Změnový list č. 1

Soupis změn k oceněnému výkazu výměr SoD č. 2019D0284 ze dne 12.08.2019

Stavba: **„PÁTEŘNÍ INFRASTRUKTURA PRŮMYSLOVÉ ZÓNY – 2.ETAPA, ČÁST 1
ODVOD DEŠŤOVÉ KANALIZACE, VĚTEV D4“,
Týn nad Vltavou, k.ú. Hněvkovice u Týna n. Vlt.** –

ZMĚNA KANALIZACE Č. 1

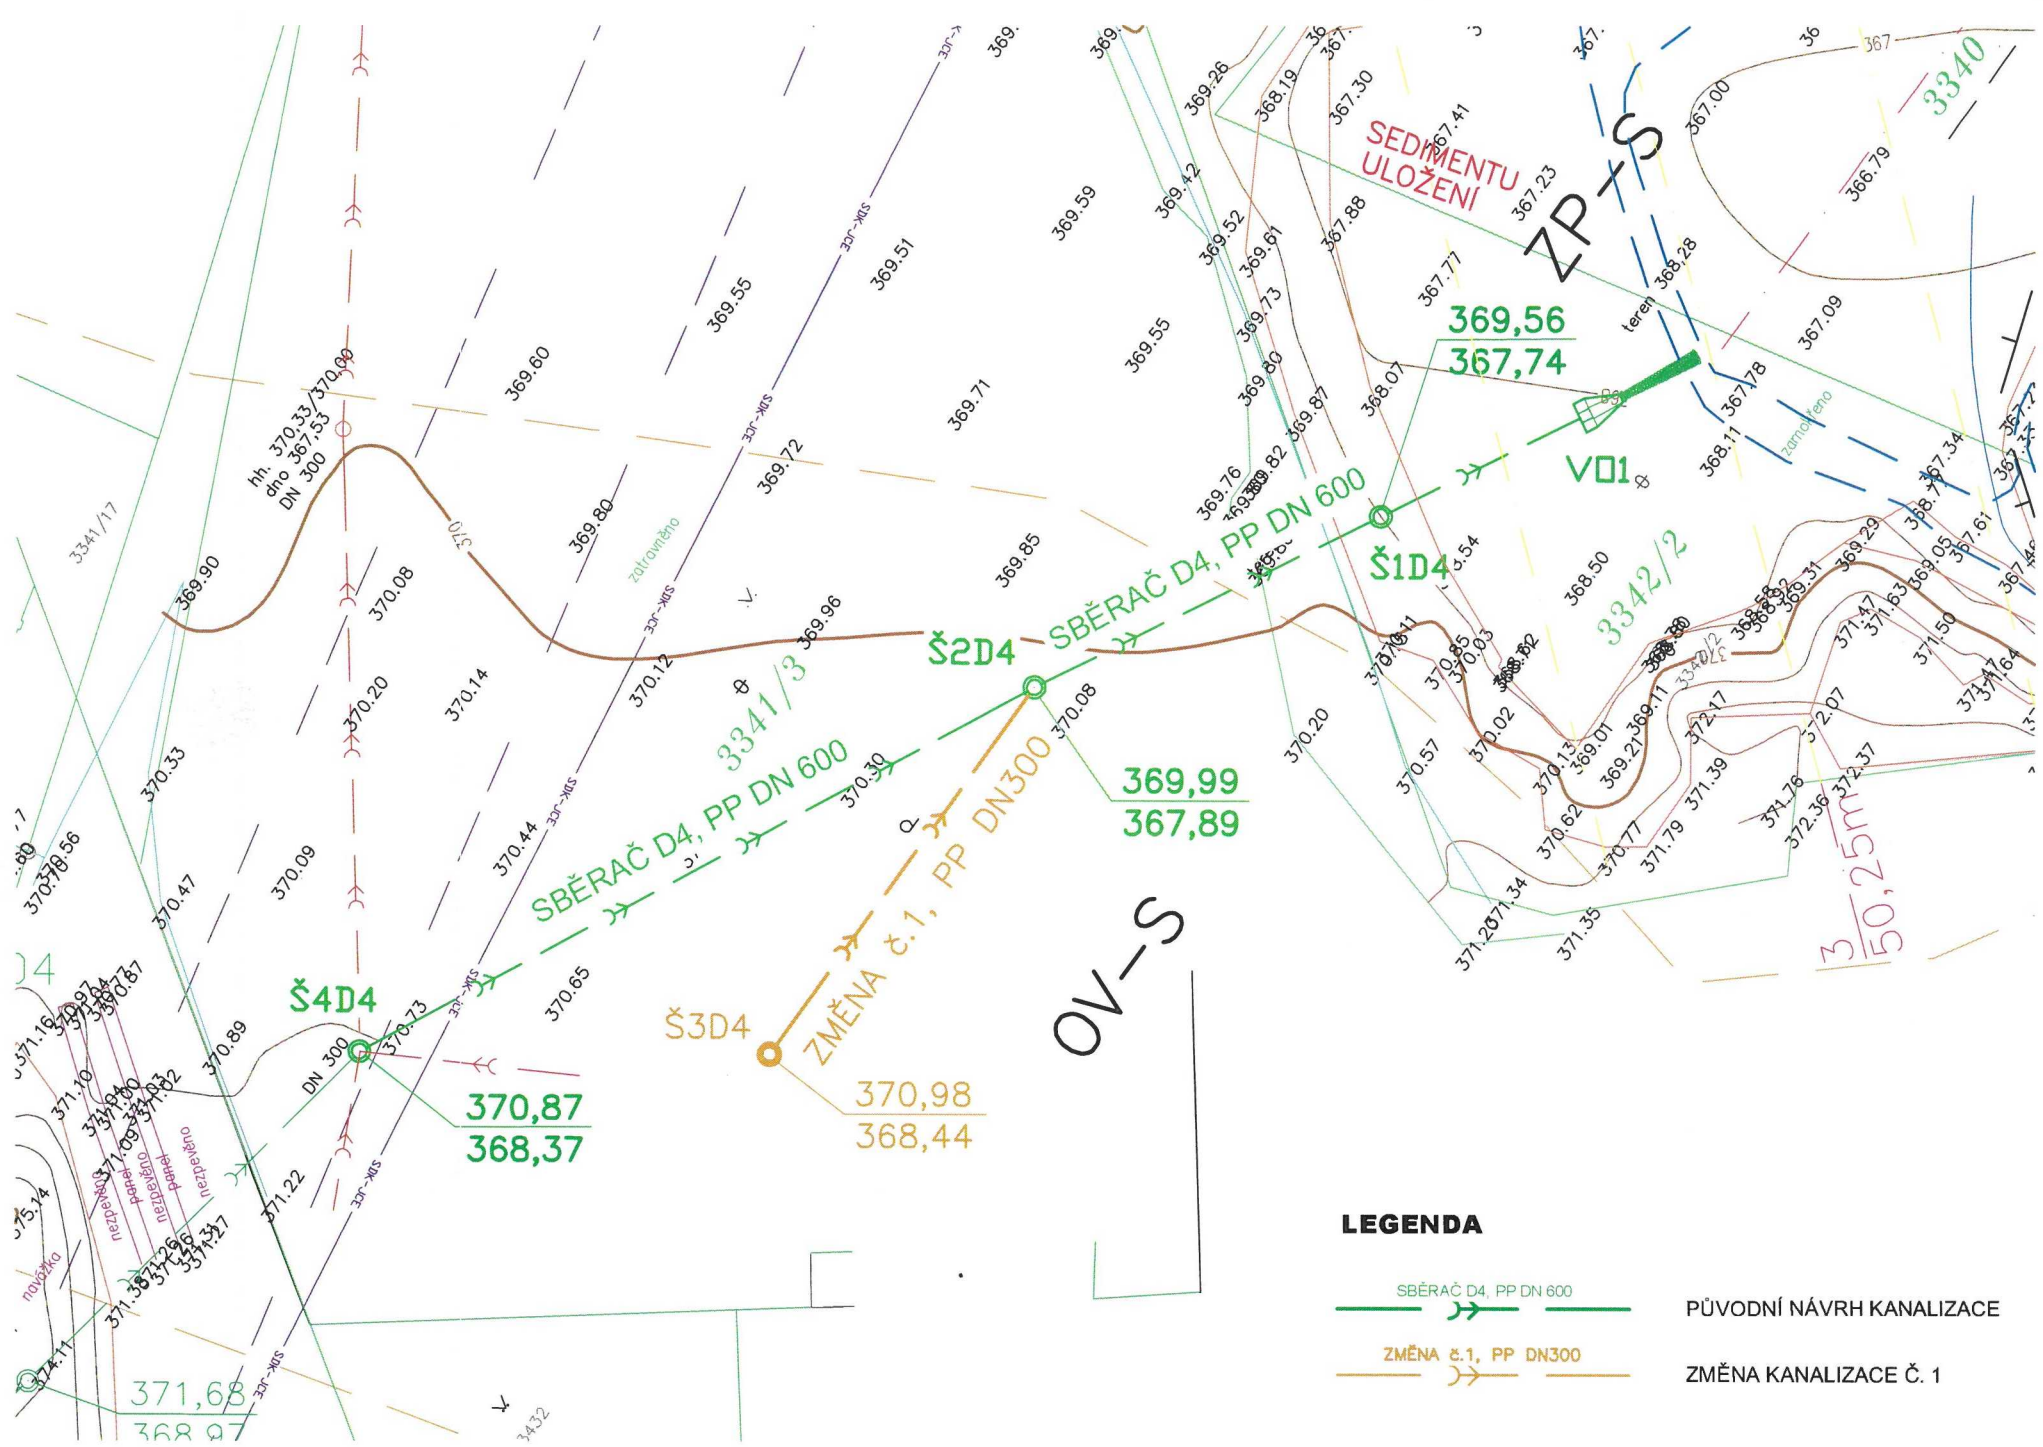
poř. č.	datum vzniku změny	popis	specifikace změny *	zdůvodnění změny *
1		Přeložka kanalizace	V rámci stavby vynucená přeložka kanalizace.	Před započítáním stavby nebyl znám stav řešené kanalizace a možné další připojení vedlejších stok. Po provedení kamerových zkoušek daného úseku kanalizace, byly vyloučeny další připojení/připojky. Po kamerových zkouškách bylo přijato nejvhodnější technické řešení pro přepojení stávající kanalizace do nově budované dešťové kanalizace větve D4. Přeložka řeší změnu toku (úhlu) napojení stávající kanalizace do šachet tak, aby byla zajištěna její budoucí bezproblémová funkčnost. Navržené změny prací a dodávek nevyžadují finanční plnění nad rámec uzavřené SOD. Úhrada víceprací dle ZL č.1 bude hrazena z položky č. 32 „finanční rezerva“ původního rozpočtu SO 01 Kanalizace. Ocenění víceprací bylo provedeno dle cen rozpočtu SOD. V původním rozpočtu neuvedené položky (položka č. 33, 34, 35, 36, 37) byly oceněny cenami v čase a místě obvyklými.
